## ПАСПОРТ ДОСТУПНОСТИ

**Пассажирский причал №3**

АКТ ОБСЛЕДОВАНИЯ  
объекта социальной инфраструктуры  
К ПАСПОРТУ ДОСТУПНОСТИ ОСИ  
№ 03-01/24 от «26» января 2024 г.

**Отчет с указанием перечня мер и порядок их выполнения для обеспечения доступа инвалидов и МГН на Пассажирский причал №3, расположенный по адресу: г. Астрахань, Набережная реки Волга от ул. Л. Шмидта до проспекта Губернатора А. Гужвина.**

Результаты фотофиксации на объекте фотографии - 1 шт.

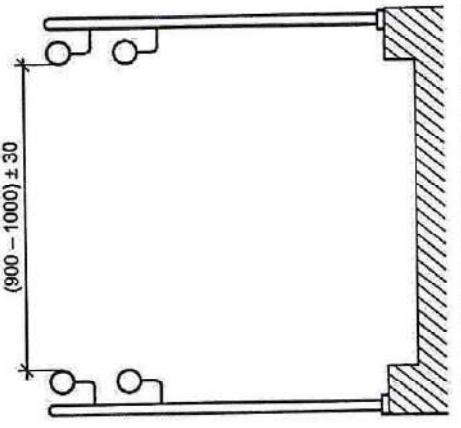
**Пассажирский причал №3 на момент обследования ОСИ доступен условно для людей, передвигающихся на кресле-коляске, и для людей с тотальными нарушениями зрения.**

Для адаптации причала требуется проведение реконструкции. Причал №3 состоит из одного плавного спуска; при проведении реконструкции (новом строительстве) необходимо руководствоваться требованиями доступности и обеспечить полную доступность для всех категорий инвалидов и МГН на одном из причалов: №2, №3 или №4. Следует оборудовать двусторонние двухуровневые поручни на спуске для беспрепятственного доступа инвалидов на кресле-коляске; установить тактильно-контрастные наземные указатели перед одиночными ступенями, а также на путях движения к местам посадки пассажиров на суда и высадки их с судов.

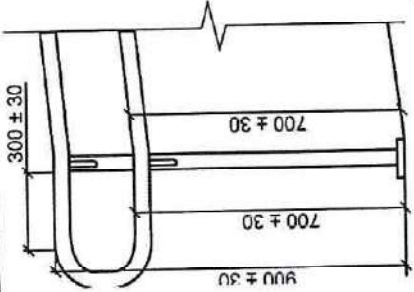
№ п/п	Выявленные недостатки	Номера невыполненных пунктов СП 59.13330.2020, иных нормативных документов.	Наименование мероприятий по устранению недостатков	Значимо для инвалида (категория)
1	Выявленные недостатки	3	4	5
1	Не установлены знаки доступности.	п. 6.1.7 СП 59.13330.2020; п. 6.5.1 СП 59.13330.2020; п. 4.3.7 ГОСТ Р 52131-2019	<p>После адаптации объекта под нужды инвалидов, передвигающихся на кресле-коляске, установить знак, информирующий о доступности для МГН, на высоте 1,3 - 1,5 м от уровня пола.</p> 	Все
2	Отсутствует кнопка вызова персонала для оказания ситуационной помощи и её обозначение.	4.3.8.4 ГОСТ Р 52131-2019; п. 6.1.1, 8.1.7 СП 59.13330.2020	<p>Рекомендуется рассмотреть возможность установки кнопки вызова персонала водного пассажирского транспорта для оказания ситуационной помощи.</p> <p>Тактильно-визуальный знак обозначения кнопки вызова персонала для оказания ситуационной помощи должен размещаться над кнопкой вызова. Высота расположения верхнего края таких указателей должна быть 1,3 м от уровня поверхности. При наличии тактильно-визуальной</p>	К, С-ч, С-п

<p>информационной таблички и/или знака доступности объекта данный знак устанавливается под ними.</p> 	<p>Установить двусторонние двухуровневые ограждения с поручнями для инвалидов, передвигающихся на кресле-коляске.</p>	<p>С-П, С-Ч, О-Н, К</p>
<p>3</p>	<p>На причале отсутствуют поручни для спуска людей, передвигающихся на кресле-коляске.</p>	<p>п. 5.1.13, 6.1.2, 6.2.11 СП 59.13330.2020; п. 5.3.1 - 5.3.7 ГОСТ Р 51261-2022</p>
<p>3</p>	<p>Установить двусторонние двухуровневые ограждения с поручнями для инвалидов, передвигающихся на кресле-коляске.</p>  <p>Конструкция опорных стационарных поручней должна обеспечивать надёжный обхват рукой.</p> <p>Поверхность обхвата поручня не должна перекрываться стойками, креплениями, чтобы при движении руки по поручню не удариться о них пальцами.</p>	<p>С-П, С-Ч, О-Н, К</p>

Завершающие части поручней в начале и конце должны иметь участки протяженностью не менее 0,3 ± 0,03 м, выходящие за пределы длины наклонного участка.

Конструкция завершающих частей поручней должна исключать наличие острых краев.

Форма и размеры стационарных опорных устройств должны обеспечивать максимальное удобство их захвата и стабильную фиксацию кисти руки для каждой конкретной ситуации в процессе пользования. Для этого поручни для взрослых людей должны иметь сечение, близкое к круглому, с описанным диаметром не более 0,05 м и вписанным диаметром не менее 0,03 м.

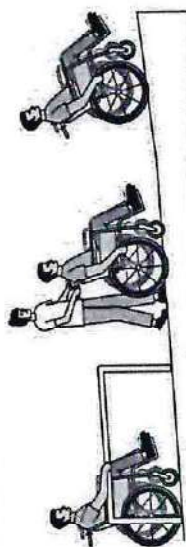
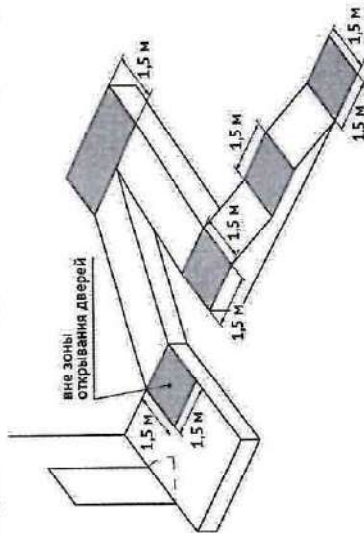
5	<p><b>Отсутствуют тактильно-наземные указатели перед одиночными ступенями.</b></p>	<p>п. 4.1.6, 4.2.1 - 4.2.3 ГОСТ Р 52875-2018; п. 5.1.10 СП 59.13330.2020</p>	<p>Установить локальный предупреждающий указатель «Внимание, прямо по ходу движения — лестница» на расстоянии 0,3 м от кромки проступи первой ступени (сверху и снизу).</p> <p>Предупреждающие указатели должны иметь глубину - от 0,5 до 0,6 м, и ширину, равной ширине участка лестницы, разрешенного для движения инвалидов.</p> <p>Указатель должен иметь рифы типа усеченных конусов, усеченных куполов, цилиндров, расположенных в линейном порядке.</p> 	С-Л, С-ч, К
6	<p><b>Отсутствует пандус или иное устройство для вертикального перемещения инвалидов на кресле-коляске.</b></p>	<p>п. 5.1.14 – 5.1.17 СП 59.13330.2020; п. 5.2 ГОСТ Р 51261-2022; ГОСТ 55555-2013</p>	<p>При реконструкции необходимо оборудовать пандус для подъёма и спуска инвалидов на кресле-коляске на одном из причалов (№2, №3 или №4).</p> <p>Для возможности самостоятельного использования пандуса людьми, передвигающимися на кресле-коляске следует руководствоваться следующими параметрами:</p> <p>Максимальный допустимый продольный уклон пандуса при длине одного марша не более 6 м – 80% (4,6°). Максимальный допустимый продольный уклон пандуса при длине одного марша пандуса не более 15 м – 40% (2,9°).</p> <p>В стесненных условиях допускается увеличение уклона марша пандуса до 100% (5,7°) при длине его наклонных плоскостей до 5,0 м, при этом</p>	К, О-н

передвижение людей на кресле-коляске должно быть с помощью сопровождающих лиц.

Макс 8%	Макс 10%	более 10%
ДОСТУПНЫЙ при наличии поручней	ТРЕБУЕТСЯ ПОМОЩЬ	ОПАСНЫЙ

Горизонтальные площадки перед началом и после завершения каждого марша пандуса должны быть с размерами проходной части при каждом изменении направления пандуса не менее – 1,5 х 1,5 м.

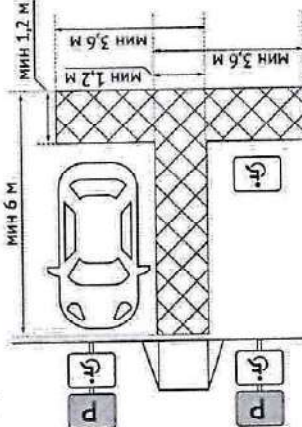
**Отсутствуют тактильные направляющие контрастного цвета на путях движения на причале к местам посадки пассажиров на суда и высадки их с судов**

п. 5.1.10, 6.2.3, 8.4.12 СП 59.13330.2020

Установить тактильные направляющие контрастного цвета на путях движения на причале к местам посадки пассажиров на суда и высадки их с судов. Граница опасной зоны у края причала должна иметь визуальное и тактильное обозначение, выполненное контрастной по отношению к покрытию причала противоскользящей сигнальной полосой шириной не менее 0,15 м, расположенной на расстоянии 0,75 м (без учета ширины полосы) от края причала, и предупреждающими тактильными указателями.
